金沢港（軽易な変更）

1. 概要

〈公共埠頭計画（変更）〉

港 湾 計 画 変 更 対 比 図

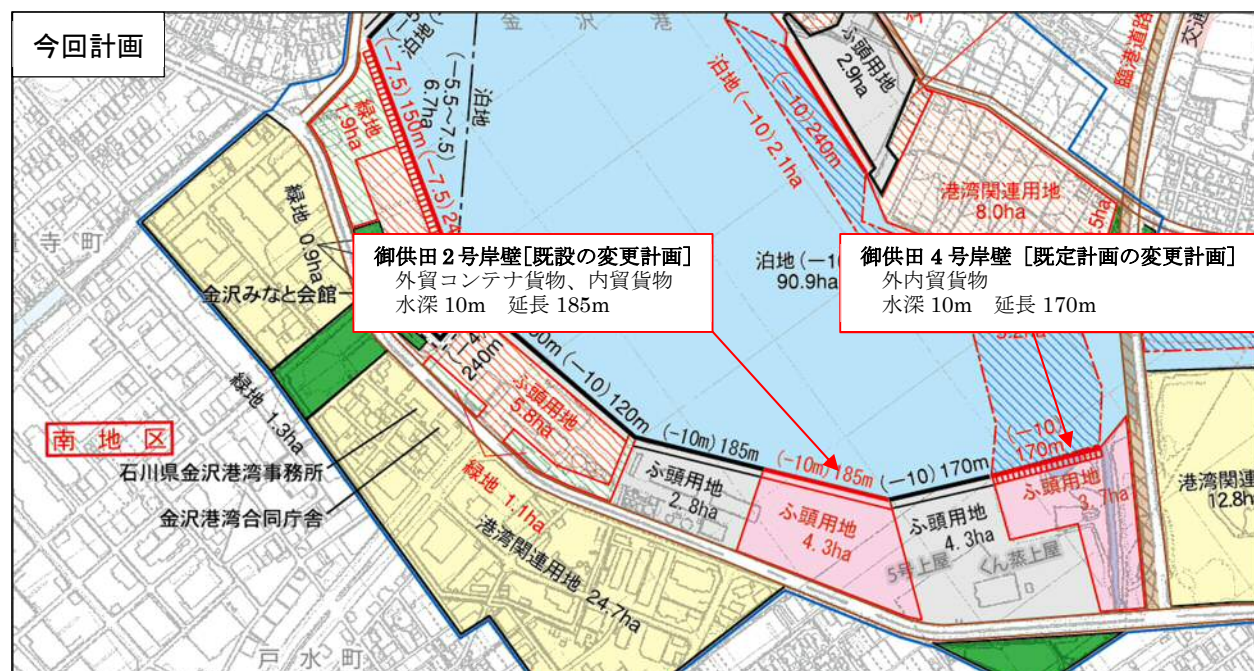
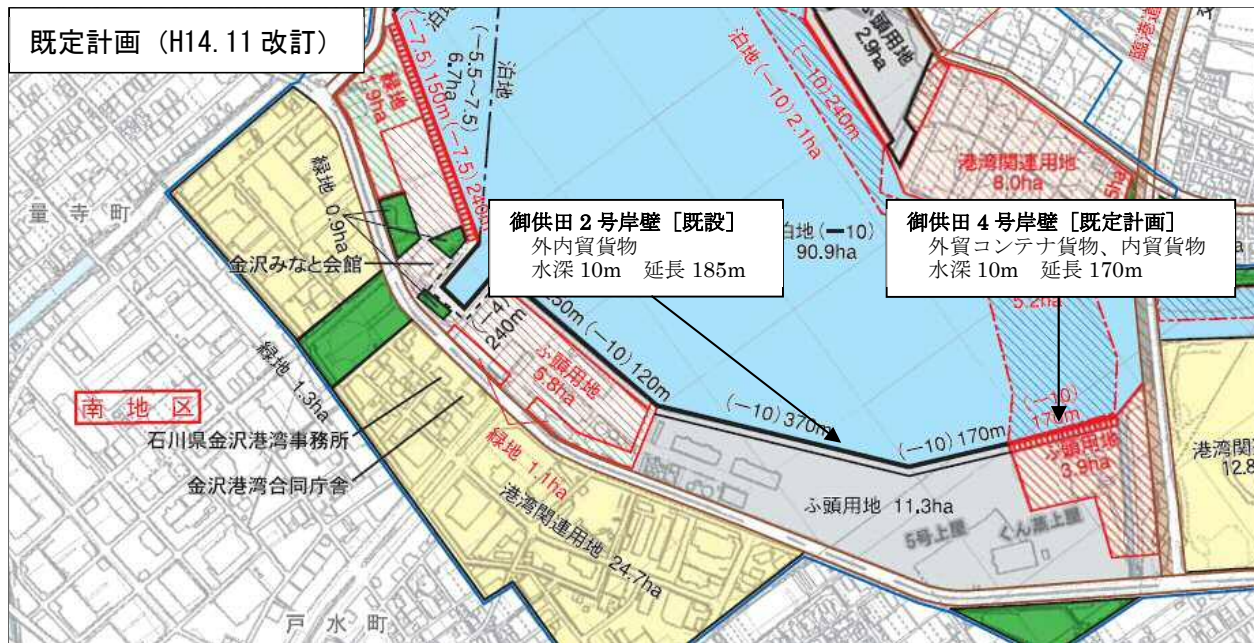
コンテナ船の滞船及び滞船により生じている時間外荷役等を早急に解消するため、南地区の公共埠頭計画を変更する。

南地区 外貿コンテナ及び金属機械工業品の
外内貿貨物を取り扱うため、公共埠頭を次のとおり計画する。

水深10m 岸壁1バース

延長185m [既設の変更計画]

埠頭用地 4ha

（荷捌施設用地及び保管施設用地） [既設の変更計画]

また、外貿コンテナ及び金属機械工業品等の外内貿貨物を効率的
に取り扱うための荷役機械を設置する。

鉄鋼等の外内貿貨物を取り扱うため、公共埠頭を次のとおり変更
する。

水深10m 岸壁1バース 延長170m [既定計画の変更計画]

埠頭用地 4ha（荷捌施設用地及び保管施設用地）

（うち既設1ha） [既定計画の変更計画]
